「海龍二號離岸風力發電計畫  
環境影響差異分析報告(第一次變更)」  
「海龍三號離岸風力發電計畫  
環境影響差異分析報告(第一次變更)」  
等 2 案專案小組聯席初審會議紀錄

專案小組第 4 次審查意見回覆對照表

中華民國 110 年 3 月

圖 1.1.1-1 海龍風場留設與鄰近風場連續之鳥類廊道

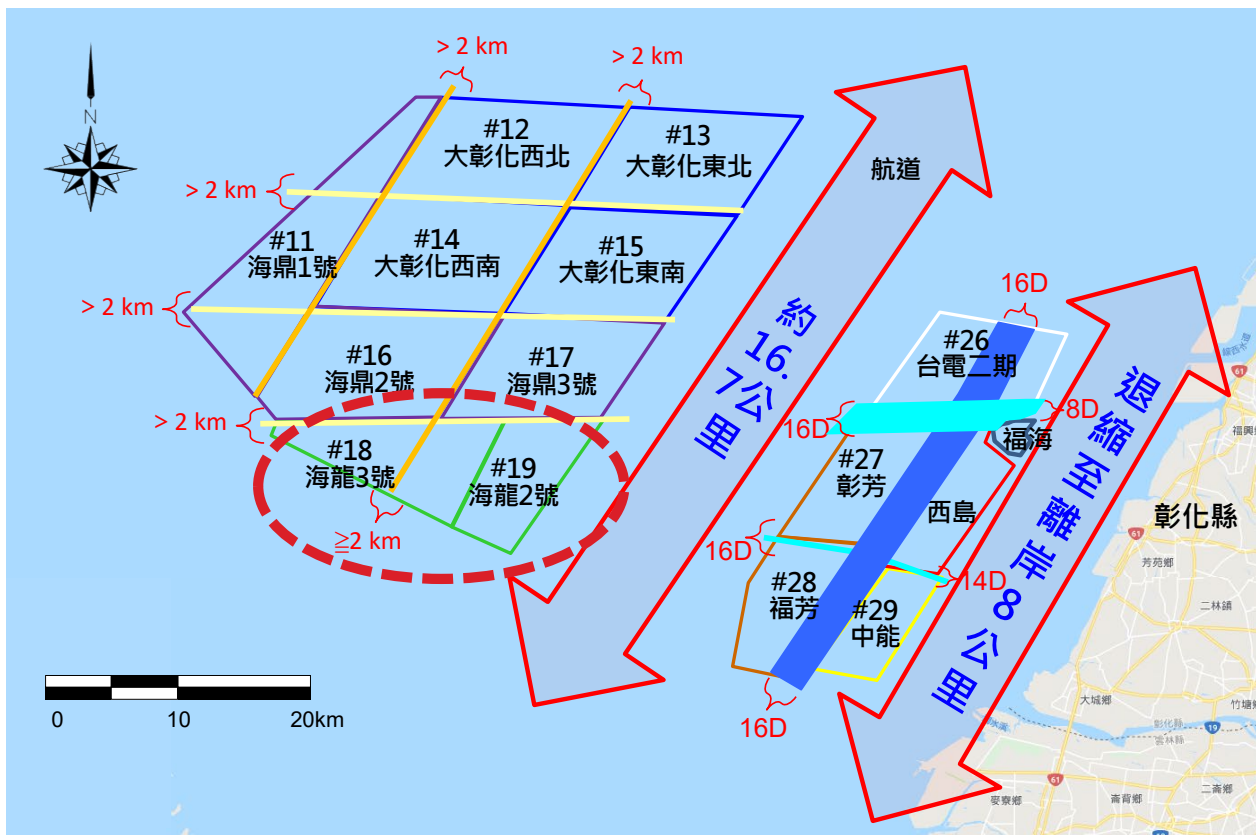
審 查 意 見	答 覆 說 明	修 訂 處	
		章 節	頁 次
<b>結論：</b>			
一、本案初審會議已超過3次，另簽奉主任委員核可後，請2案開發單位於110年3月31日前依下列意見補充、修正後，送本專案小組再審：	遵照辦理	—	—
(一)評估「新增11百萬瓦(MW)至15百萬瓦(MW)裝置容量風機，風機間距調整維持原環境影響說明書最小風機間距至少820公尺」之可行性，並與經濟部能源局評估場址邊界布設風機之可能。	<p>敬謝指教。回答分列說明如下：</p> <p>一、評估新增11~15MW風機間距調整維持原環說最小風機間距之可行性</p> <p>原環說風機間距規劃為參考歐洲北海案例建議盛行風向大於7D、非盛行風向大於5D，並未考量鳥類實際飛行習性。<b>實務上風機間距之佈置原則，係由風機供應商根據個案風場之設置容量及面積、基地形狀、安全距離、其他相關限制等條件，依據所選用之不同單機容量，做出包含風機間距原則之最佳化配置建議，其中間距倍數僅作為輔助陳述風機間距距離之用，尚無法以個案風場之同等間距倍數，作為所有風場之規劃依據，實務上亦未有此國際準則。故本計畫係依據上述考量原則，由風機供應商訂定合理可行之間距條件，建請委員、機關諒察。</b></p> <p>本次變更海龍三號風場為配合「彰化雲林地區離岸式風力發電計畫環境影響調查報告書」及經濟部整體規劃，於風場開發面積及總裝置容量等設置條件均維持不變下，<b>為營造有利鳥類南北飛行方向，於海龍三號風場新增2,000公尺銜接鄰近風場連續之鳥類廊道(詳圖1.1.1-1)；且海龍二號風場已配合公告直航航道退縮風場在先，場址面積縮減近40%，退縮寬度達3,500公尺，海龍二號、三號風場相鄰邊界依經濟部能源局於104年7月2日公佈之「離岸風力發電規劃場址申請作業要點」規定，各自退縮，留設寬度大於2,000公</b></p>	<p>4.2</p> <p>6.1.4</p> <p>4.4</p> <p>7.1</p>	<p>4-4~8</p> <p>6-28~48</p> <p>4-22~23</p> <p>4-28~29</p> <p>7-4~5</p> <p>7-11~12</p>

審查意見	答覆說明	修訂處	
		章節	頁次
	<p>(二) 海龍二號、海龍三號風場已依據「離岸風電規劃場址申請作業要點」規定完成規劃場址申請後，另依「離岸風力發電規劃場址容量分配作業要點」規定完成場址容量分配在案，故「海龍二號與三號間鳥類廊道規劃安排增設風機」於政府行政程序上，確屬不可行。綜合考量本案推動仍應符合前述已核准之許可文件及行政程序，建請委員諒察本案仍應於海龍二號、海龍三號風場間分別留設6倍最大轉子直徑做為緩衝區。</p> <p>本次變更配合「彰化雲林地區離岸式風力發電計畫環境影響調查報告書」及經濟部整體規劃，於海龍三號風場新增2,000公尺銜接鄰近風場連續之鳥類廊道，以營造有利鳥類南北飛行方向，詳圖1.1.1-1所示。</p>

圖 2.2.1-1 海龍風場留設與鄰近風場連續之鳥類廊道

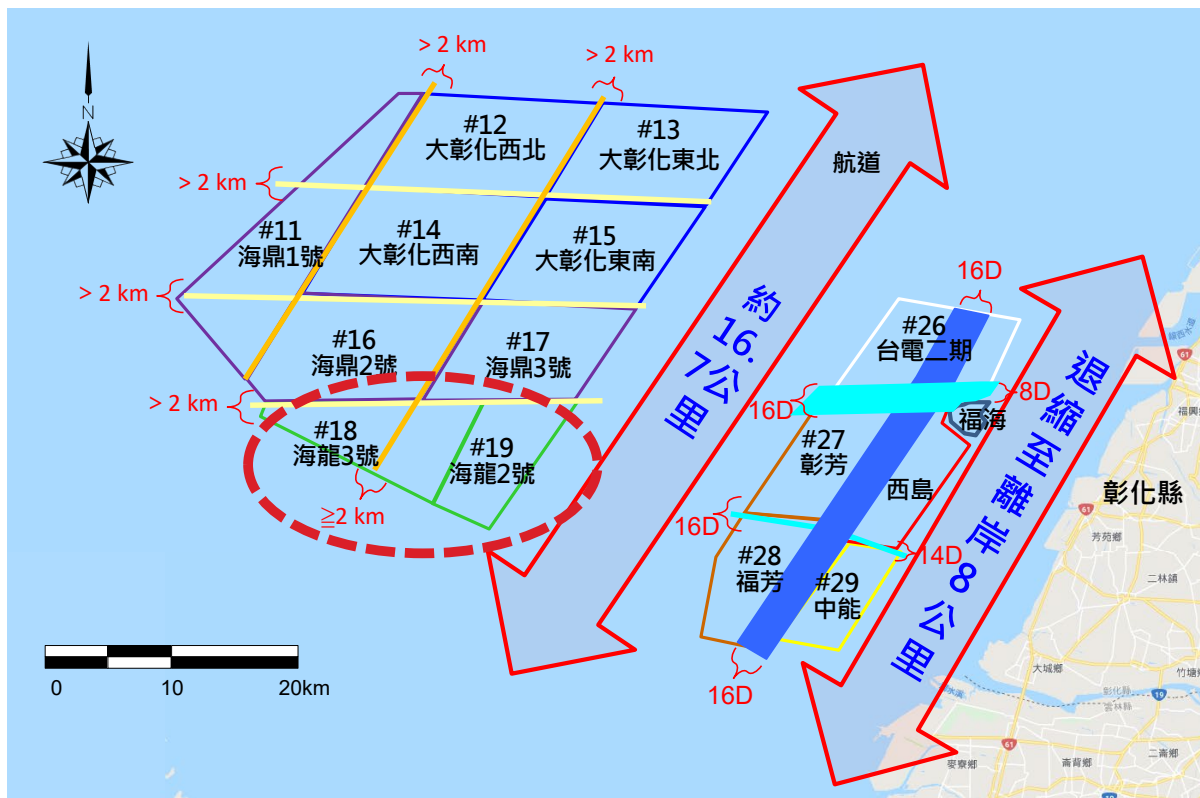
審 查 意 見	答 覆 說 明	修 訂 處	
		章 節	頁 次
<b>二、朱信委員</b>			
前次意見(含審查結論)尚須補正，補正意見如下：			
(一)以所附資料顯示丹麥、英格蘭及德國等國外風場，其風機間距皆達4D以上，而國內中能離岸風力發電開發計畫在增加風機尺寸及發電規模後，其風機間距亦達4D以上。此計畫原環境影響說明書原承諾風機最少間距為5D，此次因風場面積縮小，情有可原；但仍請維持風機最少間距4D以上。	<p>敬謝委員指教。原環說風機間距規劃為參考歐洲北海案例建議盛行風向大於7D、非盛行風向大於5D，並未考量鳥類實際飛行習性。<b>實務上風機間距之佈置原則，係由風機供應商根據個案風場之設置容量及面積、基地形狀、安全距離、其他相關限制等條件，依據所選用之不同單機容量，做出包含風機間距原則之最佳化配置建議</b>，其中間距倍數僅作為輔助陳述風機間距距離之用，尚無法以個案風場之同等間距倍數，作為所有風場之規劃依據，實務上亦未有此國際準則。故本計畫係依據上述考量原則，由風機供應商訂定合理可行之間距條件，建請委員諒察。</p> <p>本次變更海龍三號風場為配合「彰化雲林地區離岸式風力發電計畫環境影響調查報告書」及經濟部整體規劃，於風場開發面積及總裝置容量等設置條件均維持不變下，<b>為營造有利鳥類南北飛行方向，於海龍三號風場新增2,000公尺銜接鄰近風場連續之鳥類廊道(詳圖2.2.1-1)</b>；且海龍二號風場已配合公告直航航道退縮風場在先，場址面積縮減近40%，退縮寬度達3,500公尺，海龍二號、三號風場相鄰邊界依經濟部能源局於104年7月2日公佈之「離岸風力發電規劃場址申請作業要點」規定，各自退縮，留設寬度大於2,000公尺，而與北側相鄰風場亦依規定各自退縮。</p> <p>本次變更新增11~15MW風機，因有留設銜接連續之鳥類廊道、直航航道及邊界退縮規定之限制，若採原環說6~9.5MW之間距條件佈置(盛行風向7D及非盛行風向5D)，且再於海三風場內留設鳥類廊道，風機排數將達5~7排之多，且無法達成政府契約容量；若採盛行風向1,158公尺及非盛行風向666公尺之間距條件佈置，並於海三風場內留設鳥類廊道，風機排數僅3~6排，相較排數更少，且在風場面積的限制下，尚可達成政府契約容量，詳圖2.2.1-2所示。故本次變更將原非盛行風向之最小風機間距755公尺微調縮減為666公尺，間距縮減之差異值約89公尺，但海三風場中央新</p>	<p>4.2</p> <p>6.1.4</p> <p>4.4</p> <p>7.1</p>	<p>4-4~8</p> <p>6-28~48</p> <p>4-22~23</p> <p>4-28~29</p> <p>7-4~5</p> <p>7-11~12</p>

審 查 意 見	答 覆 說 明	修 訂 處	
		章 節	頁 次
	<p>增鳥類廊道(約2,000公尺)、航道退縮(約3,000~3,500公尺)、邊界退縮(14MW雙側約2,664公尺),若以總體間距空間而言,實際風機留設間距、風場退縮空間均遠大於原規劃,詳圖2.2.1-3所示。</p> <p>本計畫彙整2006年至今國內外監測調查研究案例顯示,鳥類飛行方向與大範圍廊道空間顯著相關,大部分鳥類會主動迴避風場,約佔97%,進入風場僅有3%(Ib Krag Petersen et al,2006; K.L. Krijgsveld et al,2011),進入風場後的鳥類絕大多數(99.4%)於風機間會自行迴避(ORJIP Bird Collision Avoidance Study, Final Report, 2018);另參考參考國外觀察鳥類迴避風機的行為研究顯示(圖2.2.1-4),鳥類通過風機群迴避距離約200公尺(Larsen and Madsen,2000),顯示鳥類比人類想像中更會迴避風機;丹麥Tunø Knob風場鳥類目視調查顯示(Effects of wind turbines on flight behaviour of wintering common eiders: implications for habitat use and collision risk, 2007),風場範圍及風機外200公尺、風機外200~600公尺鳥類數量比例分別為23.6%、76.4%,顯示鳥類迴避風機約為200公尺(圖2.2.1-5);臺灣「王功風力發電計畫」鳥類雷達調查顯示(圖2.2.1-6),風機設置後,北堤(風機間距200公尺,淨間距129公尺)鳥類數量由49%降至17%,約38%鳥類轉移至環評階段規劃預留之東側鳥類飛行廊道,顯示鳥類飛行路徑因風機開發而有轉移現象,另一部份則改由西堤進出(風機間距500公尺,淨間距429公尺),約佔34%,顯示已有充分空間提供鳥類飛行,與前述鳥類迴避風機情形相符;本計畫風機淨間距達444公尺,可提供鳥類充足的飛行空間。</p> <p>另參考「彰化雲林地區離岸式風力發電計畫環境影響調查報告書」中「葉片間漩渦及末端氣流擾動影響及可利用空間檢核」評估結果,由於風力發電之原理係擷取環境風能,以轉化為電能輸出,而是被動性的接受氣流的撞擊,進而造成扇葉轉動,因此會隨周遭環境風場之風速高低變化,驅動風機扇葉進行不同轉速之轉動。經模擬結果顯示(圖2.2.1-7~8),風機旋轉範圍、前方與後方均呈現減速現象,風能在風機扇葉前方約40公尺處已開始呈現減速現象;風機旋轉範圍外約20公</p>

審 查 意 見	答 覆 說 明	修 訂 處	
		章 節	頁 次
	<p>公尺，但海三風場中央新增鳥類廊道(約2,000公尺)、航道退縮(約3,000~3,500公尺)、邊界退縮(14MW雙側約2,664公尺)，若以總體間距空間而言，實際風機留設間距、風場退縮空間均遠大於原規劃，詳圖2.2.1-3所示。</p> <p>(二) 國內外監測調查研究案例</p> <p>彙整2006年至今國內外監測調查研究案例顯示，針對鳥類飛行於風場外圍及邊界、進入風場後之特性，說明如下：</p> <p>1. 鳥類於遠處即會提前偏轉避開風場，僅少部分進入風場，仍會主動迴避風機</p> <p>(1) 相關研究顯示，大部分鳥類在5公里距離處會注意到風場，在3公里距離處會發生偏轉 (Ib Krag Petersen et al,2006)。</p> <p>超過50%鳥類會在1~2公里的距離內避免穿越風場 (Ib Krag Petersen et al,2006)，約17%會在風場邊緣飛行，僅約3%會至風場內飛行 (K.L. Krijgsveld et al,2011)。</p> <p>(2) 依據丹麥Nysted、Horns Rev風場鳥類雷達調查情形 (Final results of bird studies at the offshore wind farms at Nysted and Horns Rev, Denmark, 2006)，鳥類於距離風場遠處開始改變飛行方向，顯示鳥類會提前改變飛行方向以避開風場。詳如圖2.2.1-10、圖2.2.1-11所示。</p> <p>其中丹麥Nysted風場之風機上攝影機經2,400小時運轉期間，未紀錄到鳥類碰撞情形，顯示少數鳥類飛行於風機周圍，仍會主動迴避。</p> <p>(3) 依據英格蘭Thanet風場鳥類雷達調查情形(ORJIP Bird Collision Avoidance Study, Final Report, 2018)，絕大部分鳥類會在看見風機陣列後，即改變飛行路徑，顯示靠近風場的鳥類，仍會改變飛行方向以避開風場。詳如圖2.2.1-12所示。</p> <p>該調查亦顯示，少部分的鳥類若進入</p>

圖 2.6.1-1 海龍風場留設與鄰近風場連續之鳥類廊道

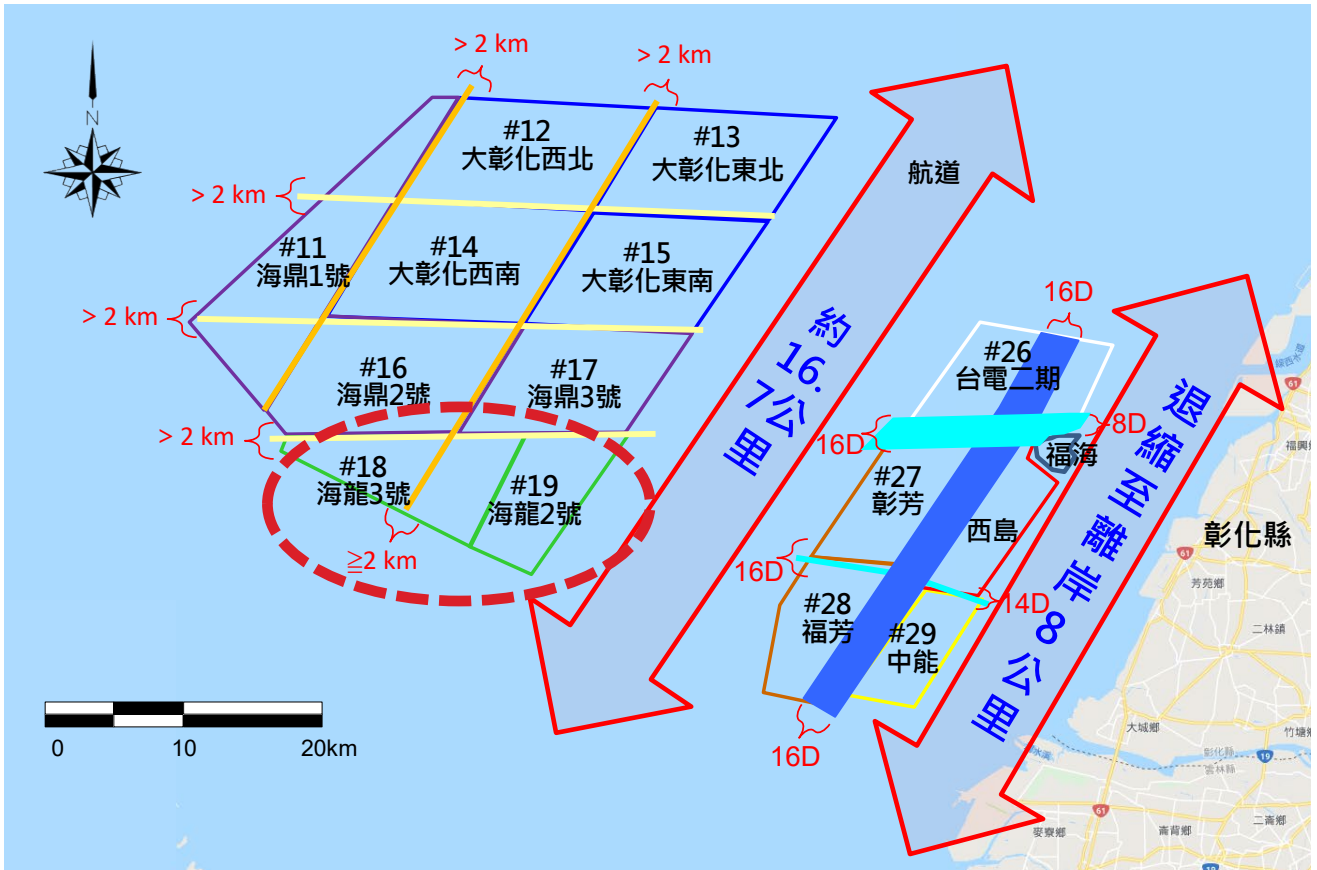
審 查 意 見	答 覆 說 明	修 訂 處	
		章 節	頁 次
<b>六、吳委員義林(書面意見)</b>			
<p>(一)「海龍二號離岸風力發電計畫環境影響差異分析報告(第一次變更)」：海龍二號(編號19 風場)與海龍三號(編號18 風場)之退縮應改到延續編號16 風場與編號17 風場等之間的飛行廊道。</p>	<p>敬謝委員指教。有關於海龍二號與三號間退縮，調整延續海鼎2號(#16)、海鼎3號(#17)風場間鳥類飛行廊道，經與經濟部能源局溝通後，補充說明如下：</p> <p>(一) 依據「離岸風電規劃場址申請作業要點」規定，與相鄰潛力場址之邊界應留設6倍最大轉子直徑做為緩衝區。</p> <p>(二) 海龍二號、海龍三號風場已依據「離岸風電規劃場址申請作業要點」規定完成規劃場址申請後，另依「離岸風力發電規劃場址容量分配作業要點」規定完成場址容量分配在案，故「海龍二號與三號間鳥類廊道規劃安排增設風機」於政府行政程序上，確屬不可行。綜合考量本案推動仍應符合前述已核准之許可文件及行政程序，建請委員諒察本案仍應於海龍二號、海龍三號風場間分別留設6倍最大轉子直徑做為緩衝區。</p> <p>本次變更配合「彰化雲林地區離岸式風力發電計畫環境影響調查報告書」及經濟部整體規劃，於海龍三號風場新增<b>2,000公尺</b>銜接鄰近風場連續之鳥類廊道，以營造有利鳥類南北飛行方向，詳圖2.6.1-1所示。</p>	—	—

圖 2.6.2-1 海龍風場留設與鄰近風場連續之鳥類廊道

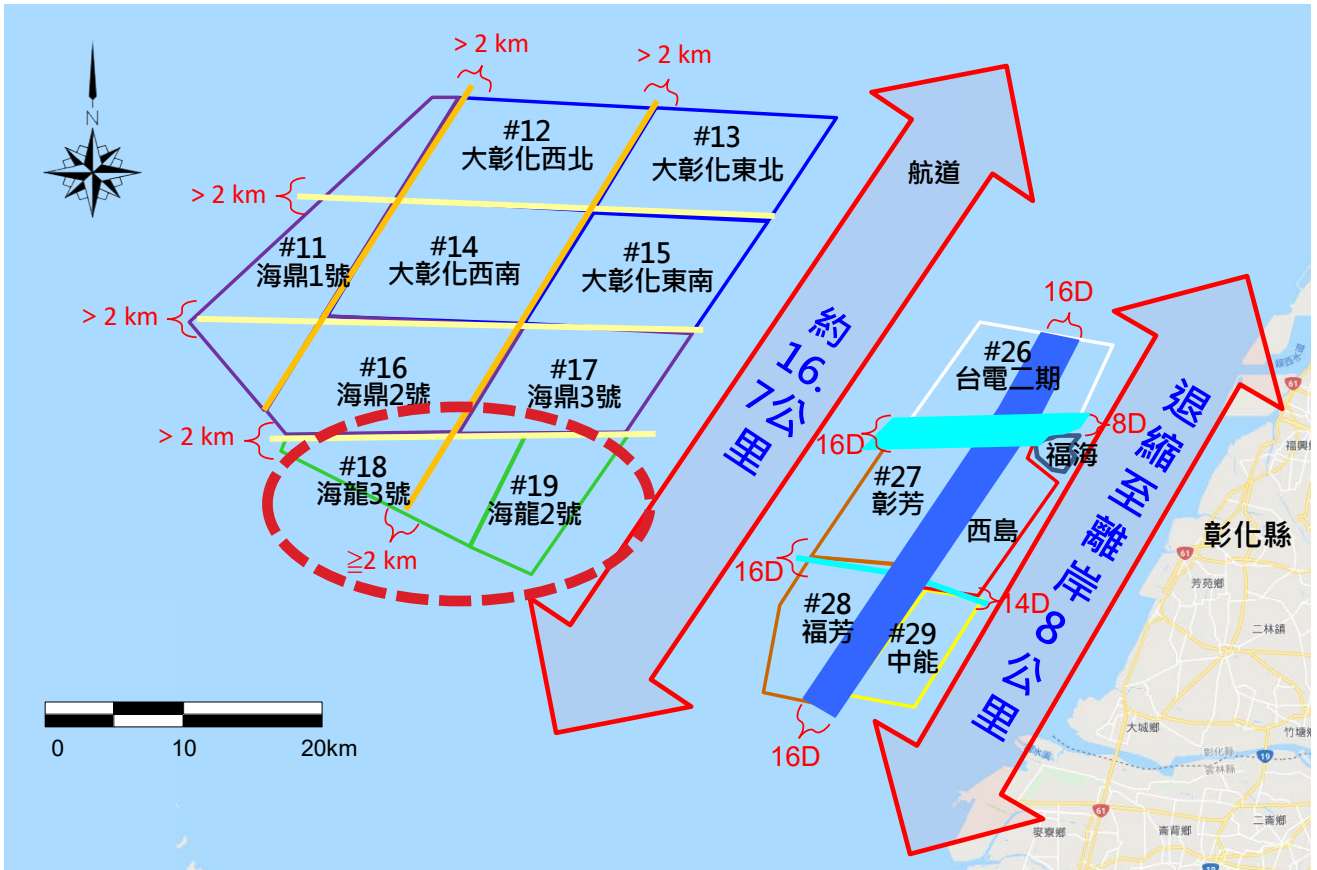
審 查 意 見	答 覆 說 明	修 訂 處	
		章 節	頁 次
<p>(二)「海龍三號離岸風力發電計畫環境影響差異分析報告(第一次變更)」：海龍三號(編號18 風場)與海龍二號(編號19 風場)間之退縮應改到延續編號16 風場與編號17 風場、編號14 風場與編號15 風場、編號12 風場與編號13 風場間之飛行廊道，以直線延續飛行廊道。</p>	<p>敬謝委員指教。有關於海龍二號與三號間退縮，調整延續海鼎2號(#16)、海鼎3號(#17)風場間鳥類飛行廊道，經與經濟部能源局溝通後，補充說明如下：</p> <p>(一) 依據「離岸風電規劃場址申請作業要點」規定，與相鄰潛力場址之邊界應留設6倍最大轉子直徑做為緩衝區。</p> <p>(二) 海龍二號、海龍三號風場已依據「離岸風電規劃場址申請作業要點」規定完成規劃場址申請後，另依「離岸風力發電規劃場址容量分配作業要點」規定完成場址容量分配在案，故「海龍二號與三號間鳥類廊道規劃安排增設風機」於政府行政程序上，確屬不可行。綜合考量本案推動仍應符合前述已核准之許可文件及行政程序，建請委員諒察本案仍應於海龍二號、海龍三號風場間分別留設6倍最大轉子直徑做為緩衝區。</p> <p>本次變更配合「彰化雲林地區離岸式風力發電計畫環境影響調查報告書」及經濟部整體規劃，於海龍三號風場新增2,000公尺銜接鄰近風場連續之鳥類廊道，以營造有利鳥類南北飛行方向，詳圖2.6.2-1所示。</p>	—	—

圖 2.9.3-1 本計畫與鄰近風場聯合設置鳥類監測系統示意圖  
(結合連續之鳥類廊道)

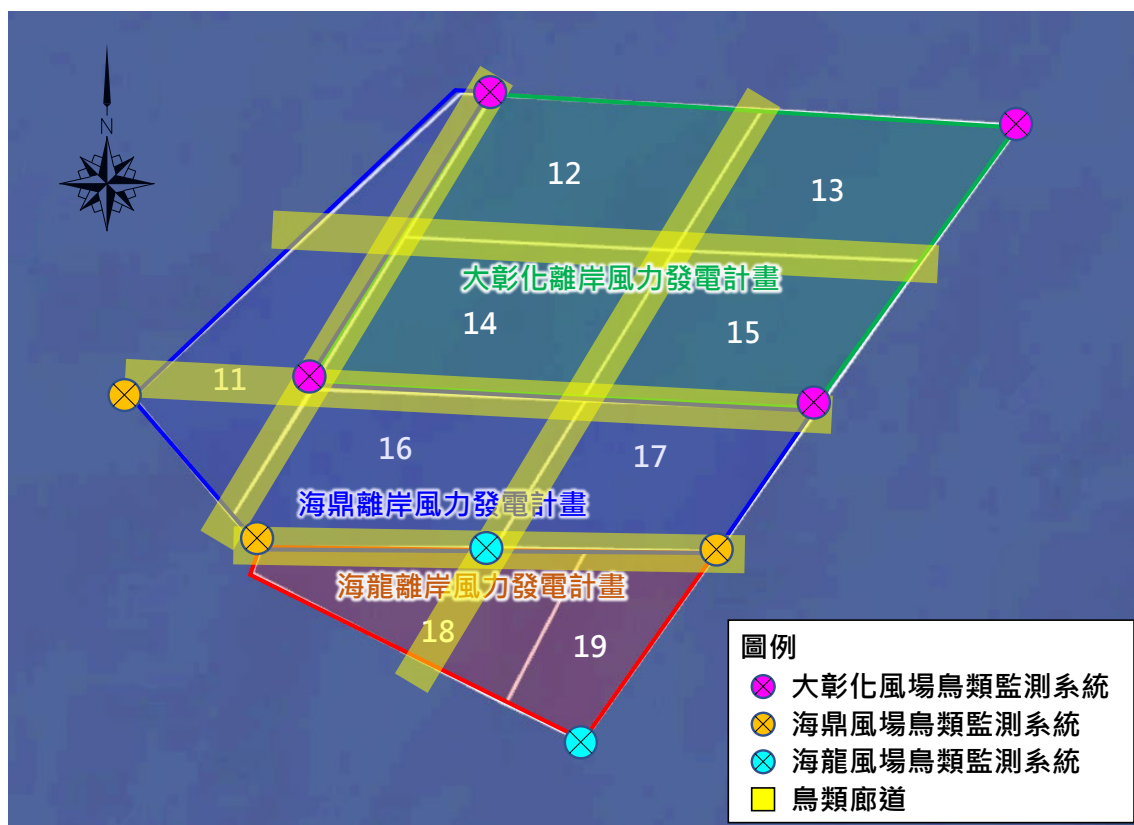
審查意見	答覆說明	修訂處	
		章節	頁次
	<p>區整體鳥類調查及評估成果後，擇最適當之位置設置。</p> <p>3. 營運後(執行2年)進行海上鳥類雷達掃描調查，春、夏、秋季每季執行5次，冬季視天候狀況進行；每次執行24hr(含日夜間)水平及垂直調查。</p> <p>4. 營運期間於風場及上岸點鄰近海岸附近執行鳥類生態監測，每年進行10次調查(春、夏、秋為每月1次，冬為每季1次)</p> <p>二、環境監測計畫 本計畫、大彰化案及海鼎案營運階段環境監測計畫表如表2.9.3-1~3所示。</p>

圖 1.3.2-1 海龍風場留設與鄰近風場連續之鳥類廊道

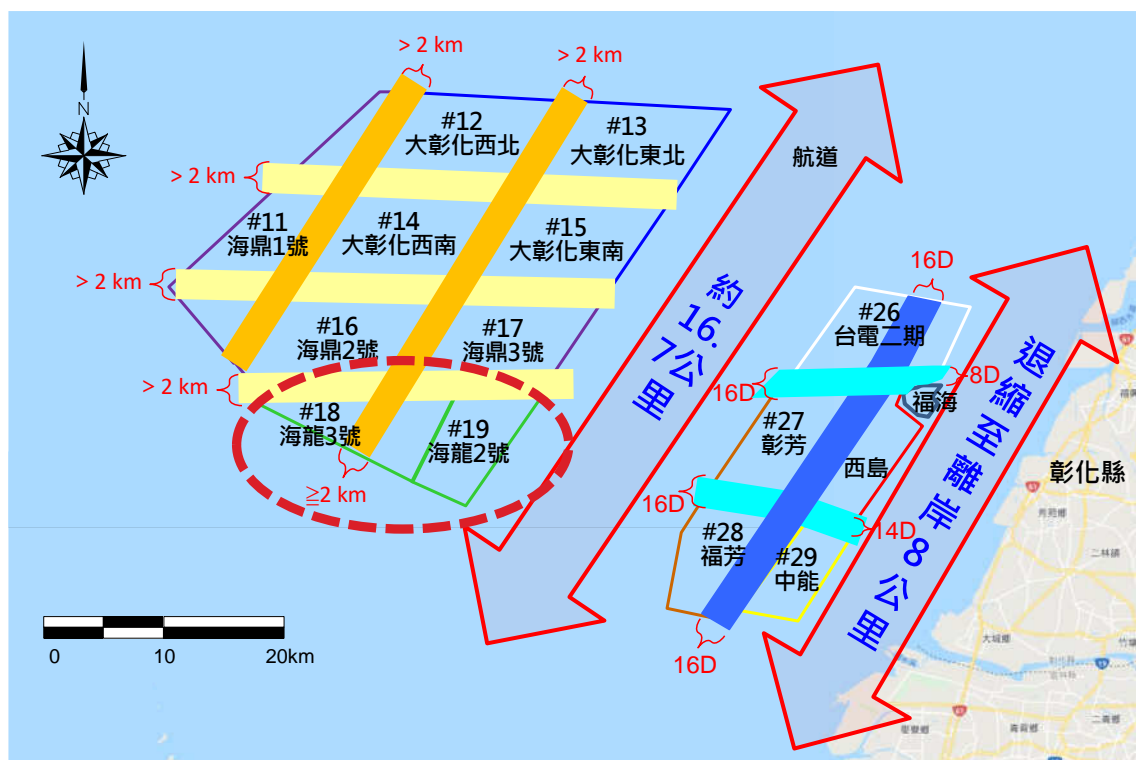
審查意見	答覆說明	修訂處	
		章節	頁次
<p>二、若原環說風機間距規劃為參考歐洲北海案例，建議盛行風大於7D、非盛行風大於5D，而並無國際準則，則風場間距6D是否也是如此？</p>	<p>敬謝委員指教。海龍二號、三號風場間距皆係依據經濟部能源局於民國104年7月2日公告之「離岸風力發電規劃場址申請作業要點」第8條規範：「風力機基座中心與相鄰潛力場址邊界最短距離應大於6倍葉輪直徑(6D)」進行規劃。</p> <p>海龍二號、海龍三號風場已依據「離岸風電規劃場址申請作業要點」規定完成規劃場址申請後，另依「離岸風力發電規劃場址容量分配作業要點」規定完成場址容量分配在案，故「海龍二號與三號間鳥類廊道規劃安排增設風機」於政府行政程序上，確屬不可行。另，本次變更配合「彰化雲林地區離岸式風力發電計畫環境影響調查報告書」及經濟部整體規劃，於海龍三號風場新增2,000公尺銜接鄰近風場連續之鳥類廊道，以營造有利鳥類南北飛行方向，詳圖1.3.2-1所示。</p> <p>綜合考量本案推動仍應符合前述已核准之許可文件及行政程序，並留設銜接鄰近風場連續之鳥類廊道，有利鳥類飛行，建請委員諒察本案仍應於海龍二號、海龍三號風場間分別留設6倍最大轉子直徑做為緩衝區。</p>	—	—

圖 1.3.3-1 海龍風場實際可佈設風機面積示意圖

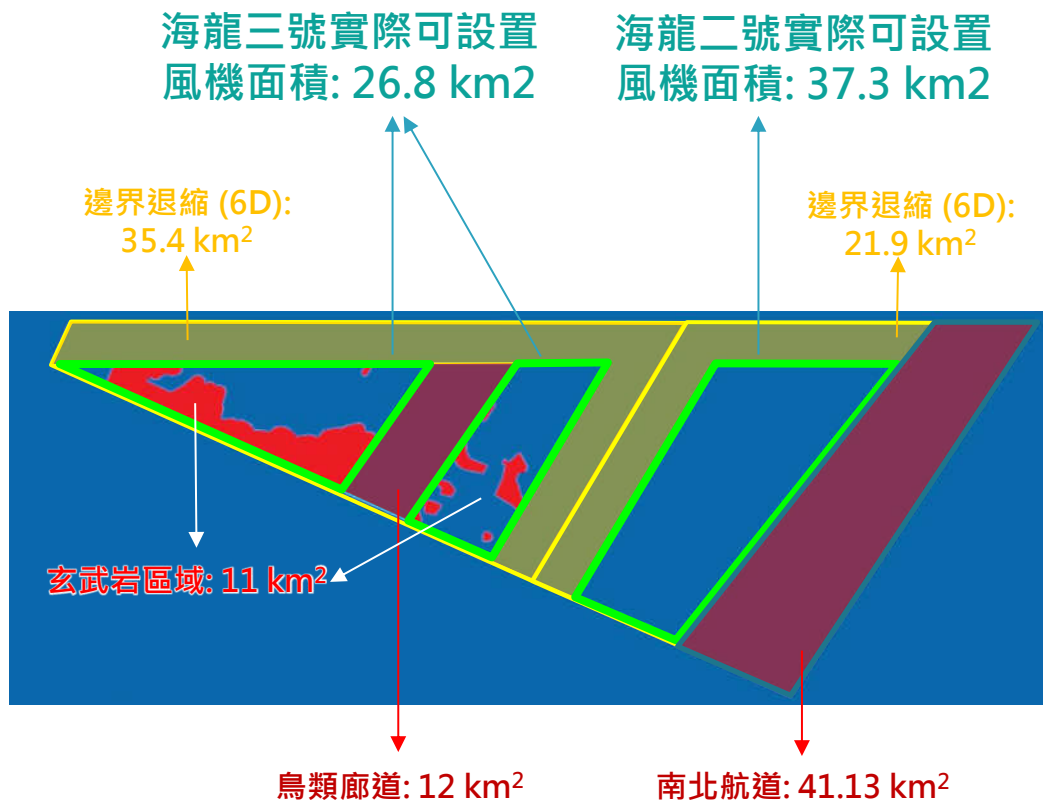
審 查 意 見	答 覆 說 明	修 訂 處	
		章 節	頁 次
三、請評估海龍三號改為東5排、西4排的可能性，如此雖減低非盛行風機間距，但可以增加盛行風向間距。	<p>敬謝委員指教。海龍二號風場已配合公告南北慣用航道退縮風場在先，場址面積縮減近40%，退縮寬度達3,500公尺，海龍二號、三號風場相鄰邊界依經濟部能源局於104年7月2日公佈之「離岸風力發電規劃場址申請作業要點」規定，各自退縮，留設寬度大於2,000公尺，而與北側相鄰風場亦依規定各自退縮，本次變更海龍三號風場為配合「彰化雲林地區離岸式風力發電計畫環境影響調查報告書」及經濟部整體規劃，於風場開發面積及總裝置容量等設置條件均維持不變下，於海龍三號風場新增2,000公尺銜接鄰近風場連續之鳥類廊道，以營造有利鳥類南北飛行方向，加上受風場海底地質條件(玄武岩等)影響，風場內有多處區域無法設置風機，導致海龍二號風場實際可設置風機面積從100.33平方公里縮減至37.3平方公里，海龍三號風場從85.2平方公里縮減至26.8平方公里，大幅限制風機佈設彈性(詳圖1.3.3-1)。</p> <p>本計畫已委託技術團隊，於實際可設置風機面積中，盡力調整並擴大風機間距，經評估規劃後，現階段風機間距大於755公尺約佔33%，介在666~755公尺約佔67%，詳圖1.3.3-2所示。</p>	4.2 4.3	4-4~8 4-12~13

圖 2.6.2-1 海龍風場留設與鄰近風場連續之鳥類廊道

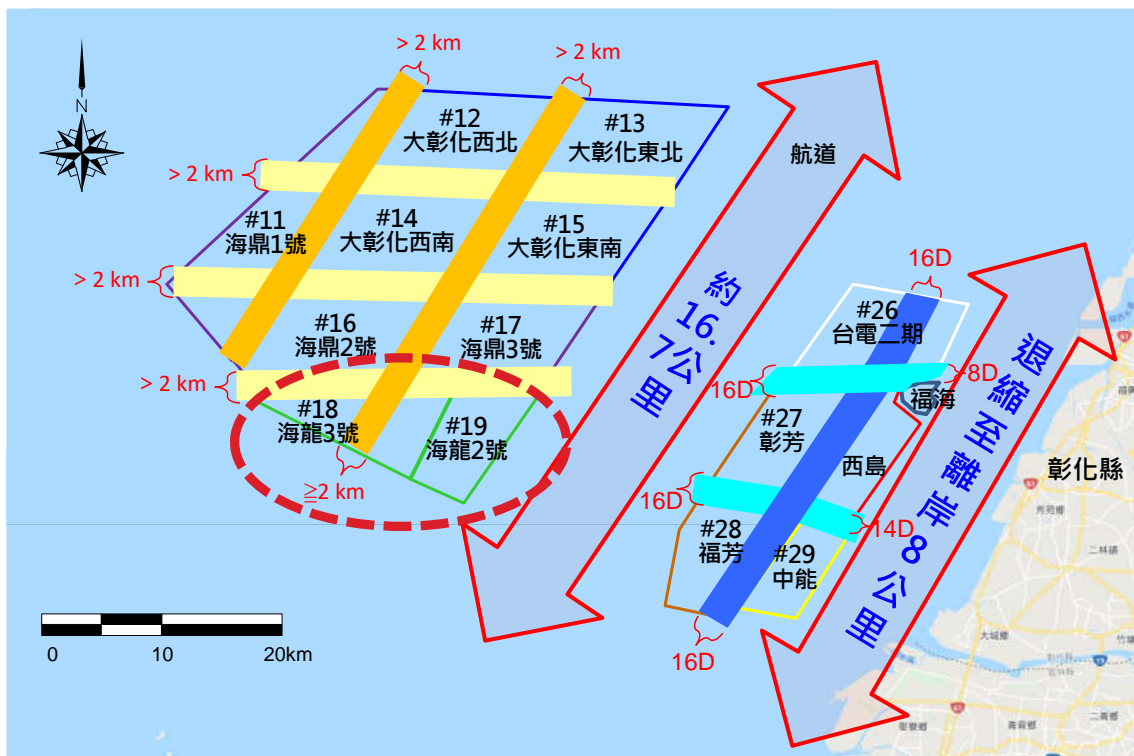
審查意見	答覆說明	修訂處	
		章節	頁次
(二)為了降低鳥擊機率，原本「海龍二號」和「海龍三號」風場間之航道應予取消，否則將增加北飛鳥擊之機率。	<p>敬謝委員指教，經與經濟部能源局溝通後，說明如下：</p> <p>(一)依據「離岸風電規劃場址申請作業要點」規定，為了預留海底電纜空間、考量公共安全及船舶航行安全，與相鄰潛力場址之邊界應留設6倍最大轉子直徑做為緩衝區。</p> <p>(二)海龍二號、海龍三號風場已依據「離岸風電規劃場址申請作業要點」規定完成規劃場址申請，並已完成場址容量分配在案，故「取消海龍二號與三號間緩衝區以規劃設置風機」於政府行政程序上，確屬不可行。綜合考量本案推動仍應符合前述已核准之許可文件及行政程序，建議委員諒察本案仍應於海龍二號、海龍三號風場間分別留設6倍最大轉子直徑做為緩衝區。</p> <p>(三)本次變更配合「彰化雲林地區離岸式風力發電計畫環境影響調查報告書」及經濟部整體規劃，於海龍三號風場新增2,000公尺銜接鄰近風場連續之鳥類廊道，以營造有利鳥類南北飛行方向，詳圖2.6.2-1所示。</p>	4.2	4-5~6

圖 2.9.2-1 本計畫與鄰近風場聯合設置鳥類監測系統示意圖  
(結合連續之鳥類廊道)

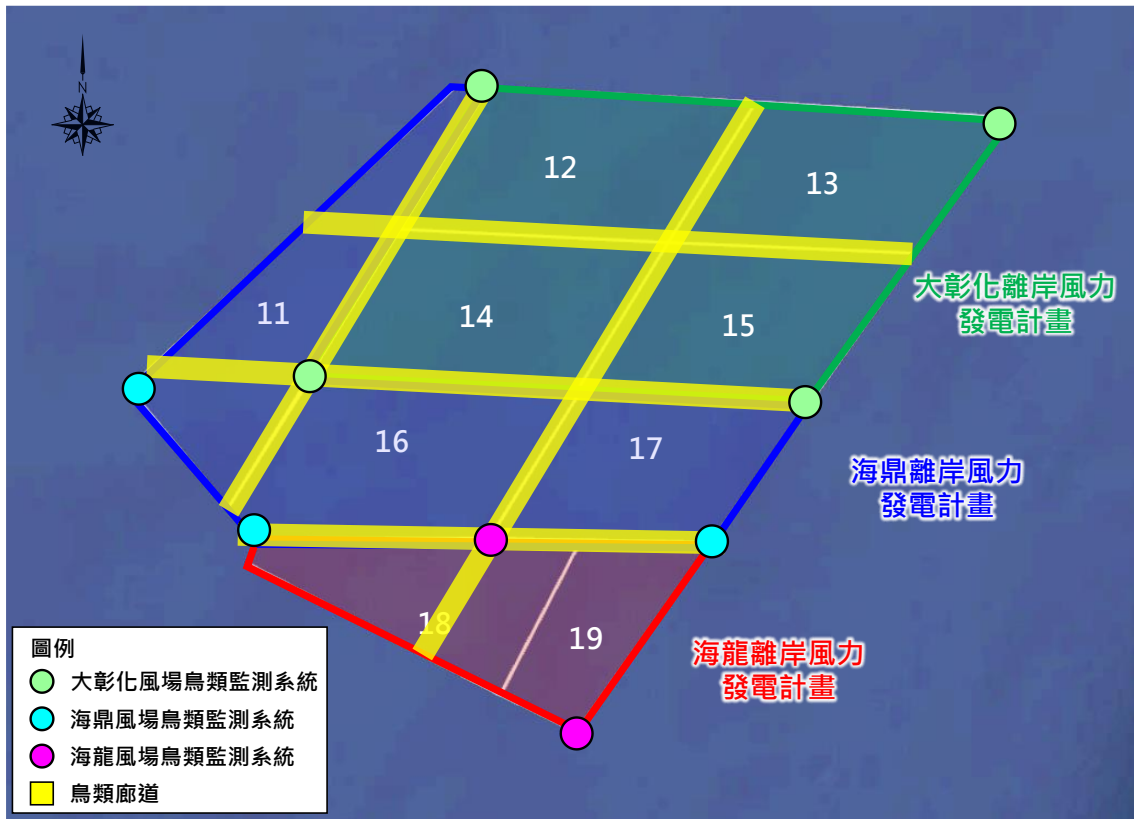
審 查 意 見	答 覆 說 明	修 訂 處	
		章 節	頁 次
<b>九、簡委員連貴</b>			
(一)補正回應情形已符規定或足供審查判斷所需資訊。	敬謝委員支持。	—	—
(二)本案設置聯合鳥類監測系統，並與各開發單位建立共通平台通報及資訊公開機制，值得肯定，請確實推動執行。	<p>敬謝委員支持。本計畫未來將設置聯合鳥類監測系統，並與各開發單位建立共通平台通報及資訊公開機制，說明如下：</p> <p>(一)聯合鳥類監測系統</p> <p>經結合於海龍三號風場新增銜接鄰近風場連續之鳥類廊道後，初步規劃可能設置位置示意圖詳如圖2.9.2-1，實際設置位置將依據風場設置的順序以及風機配置選擇適切位置。</p> <p>(二)共享鳥類監測信息</p> <p>海龍二號、三號風場為彰化雲林地區離岸風場規劃建置之共同溝通平台成員之一，彰化雲林地區共16個個開發單位除了定期召開共同溝通平台會議，針對鳥類或生態議題進行討論協調外，開發期間(含施工及營運階段)如針對監測結果有發生異常事件，例如監測數據超過法規標準值、符合法規標準值但有異常極端數據、生態物種出現異常變化等狀況，可以電子郵件等即時通報相關單位來因應處理，以保護生態環境、降低可能危害，資訊公開機制詳圖2.9.2-2所示。</p>	7.1	7-10~11
